Zeitschrift: Schweizerische Bauzeitung
Herausgeber: Verlags-AG der akademischen technischen Vereine
Band: 67/68 (1916)
Heft: 17

Wettbewerb für ein Kollegienhaus der Universität Basel.

Nach gründlichem gegenseitigem Meinungsaustausch gelangt das Preisgericht zum einstimmigen Beschluss, dass unter den besprochenen Entwürfen eine Rangordnung wie folgt festzusetzen sei:

III. Preis. Entwurf Nr. 24. — Grundrisse und Schnitt. — Maßstab 1:1000.

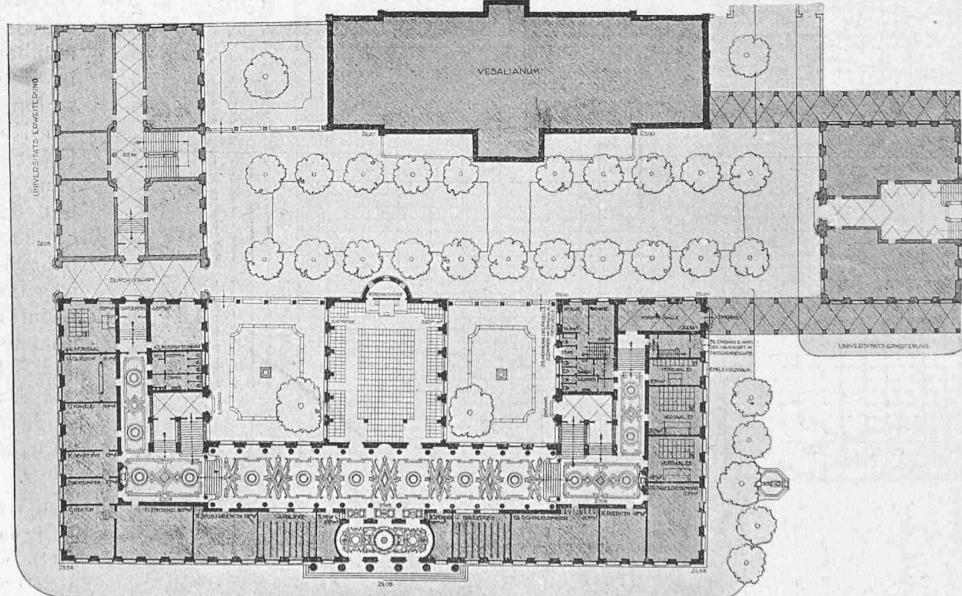
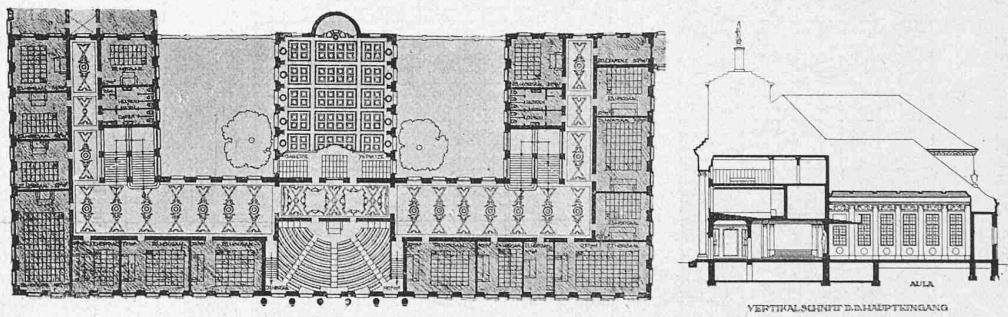
Nr. 24. Der Wissenschaft. Die Ausnutzung des Bauplatzes ist gut. Die Erweiterungen lassen sich zwanglos anfügen. Das Gebäude zeigt eine klar ausgesprochene Hauptfront gegen den Petersplatz. Den Widerspruch zwischen Hausaxe und Platzaxe sucht der Verfasser durch einen weitgehenden Eingriff in die Baumbeplanzung des Petersplatzes auszugleichen, eine Massnahme, die ohne schwere Schädigung des derzeitigen Bestandes nicht möglich ist. Die Ansicht gegen den Petersgraben wird erst nach Anbau der ersten Vergrösserung zu ihrer vollen Wirkung kommen. Der Grundriss ist schön und zweckmässig. Besonders hervorzuheben ist die weite Wandelhalle des Erdgeschosses. Aula, Kleiderablagen, Treppen und Nebeneingänge sind einwandfrei angelegt. Die Formen des Äusseren entsprechen der Bedeutung des Bauwerks. Gemäss dem im Eingang Gesagten wäre die Axenbetonung nach dem Petersplatz herabzumindern.

IV. Preis. Entwurf Nr. 9 „Alt Basel“.

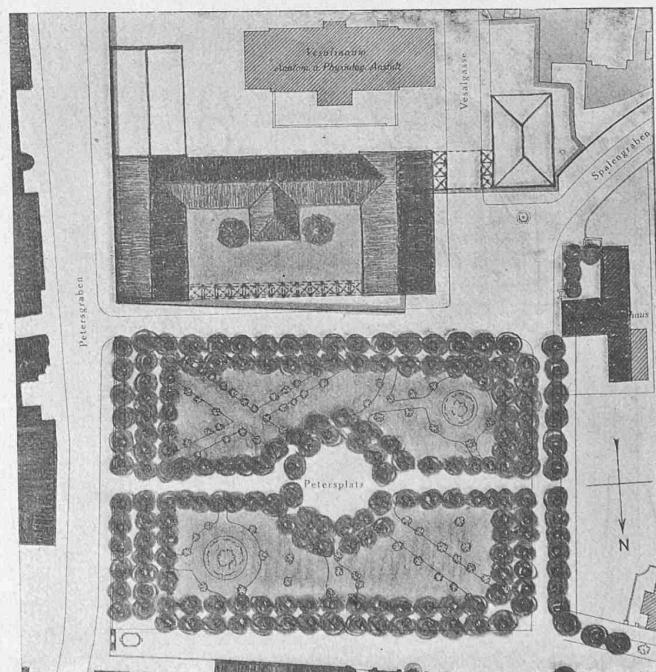
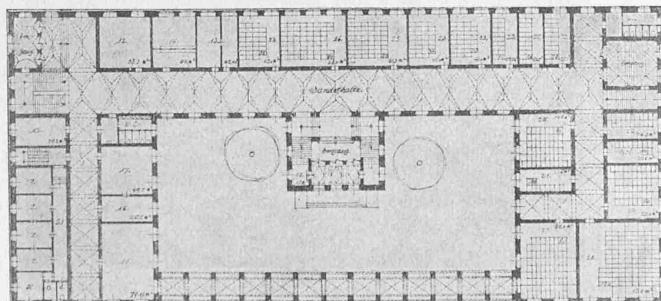
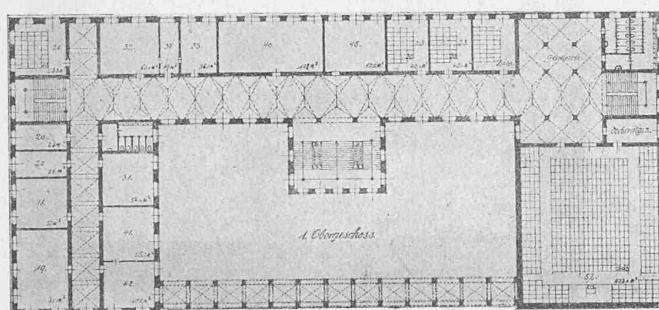
Nr. 9. Alt-Basel. Ein Entwurf von wirkungsvoller Einheitlichkeit. Die Ausbildung gegen den Petersplatz ist trotz der durch die dekorative Arkade gewonnenen Ruhe wegen ihres Maßstabes nicht unbedenklich. Der Haupteingang von Norden her, der an sich in Rücksicht auf den Petersplatz vielleicht besser zu vermeiden wäre, lässt sich in der hier vorgeschlagenen Form rechtfertigen. Die Treppen liegen an sich gut; die mittlere Haupttreppe geht in ihren Abmessungen weit über das Bedürfnis hinaus. Auch für das Äussere wäre deren Verkleinerung nur von Vorteil. Die Gänge und Vorräume sind alle gut beleuchtet. Bei der grossen Raumtiefe ergeben sich für einzelne Zimmer ungünstige Verhältnisse. Dass die dem Strassenlärm am meisten ausgesetzten Bauenteile für Dienstwohnungen

verwendet sind, kann hier für richtig angesehen werden. Die Aula hat guten Zugang und ausreichende Garderobe. Das Vorbereitungszimmer könnte etwas besser liegen. Einige Hörsäle haben nicht ganz das erforderliche Ausmass. Was die architektonische Auffassung angeht, so entspricht diese nicht dem heutigen Tagesgeschmack, was nicht hindern darf, die Arbeit als eine ausdrucksvolle anzuerkennen. Der Entwurf hält sich in den Grenzen der gegebenen Bausumme.

5. Rang (ohne Preis). Entwurf Nr. 4 „An der Gasse“.

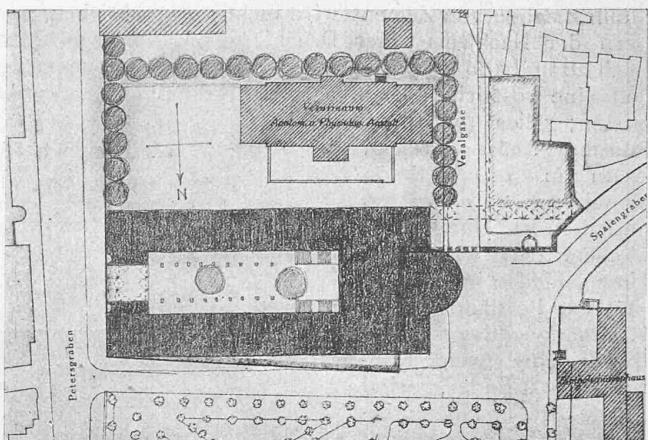
Nr. 4. An der Gasse. Der Entwurf zeichnet sich durch die grösste Geschlossenheit und Einheitlichkeit aus. Der rings umbaute Langhof ist im Erdgeschoss weit gegen den Petersgraben geöffnet; hier findet sich das äussere Hauptmotiv. Im Innern liegt die Aula als Kern und Ziel der ganzen Anlage in derselben Längsaxe.

Grundriss vom 1. Stock und Fassade am Petersplatz nach Variante. — 1:1000.

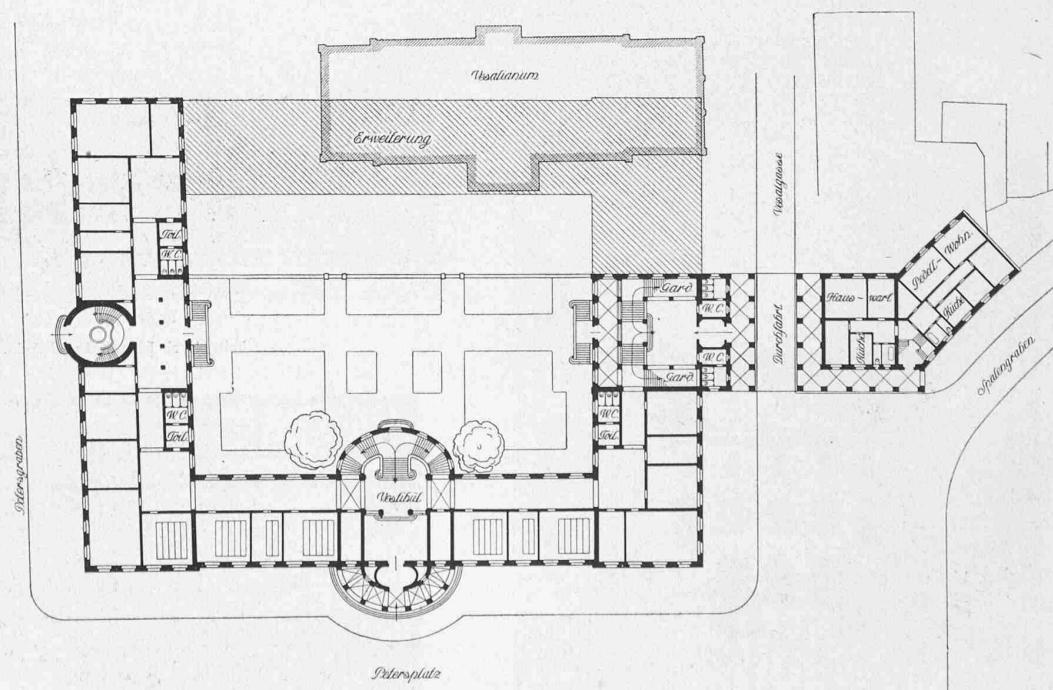
Nr. 46. Leonhard Euler. Der Baukörper folgt den vorgeesehenen Baulinien und lässt einen grossen innern Hof frei. Der stark vorspringende Rundbau in der Mitte der Nordfassade ruft einer ziemlich weitgehenden Umänderung der gegenüberliegenden Partie des Petersplatzes. Die Variante vermeidet diesen Uebelstand und wäre deshalb in diesem Punkte vorzuziehen. Die Grundrissanordnung ist klar und übersichtlich und zeigt gute Anordnung der Hörsäle und Seminarien. Die Aula ist über der Vesalgasse im I. Stock gelegen, besitzt guten, vom übrigen Verkehr im Hause abschliessbaren Zugang und bequeme Treppen- und Garderobe-Anlagen. Die Fassaden, namentlich diejenige am Petersgraben, zeigen eine reizvolle Durchbildung. Der Ansicht am Petersplatz fehlt eine

gewisse Ruhe; in dieser Beziehung wäre die Variante, jedoch ohne Turm, vorzuziehen. Die Vergrösserung setzt die Entfernung des Vesalianums voraus. Die Kosten überschreiten die vorgesehene Bausumme kaum.
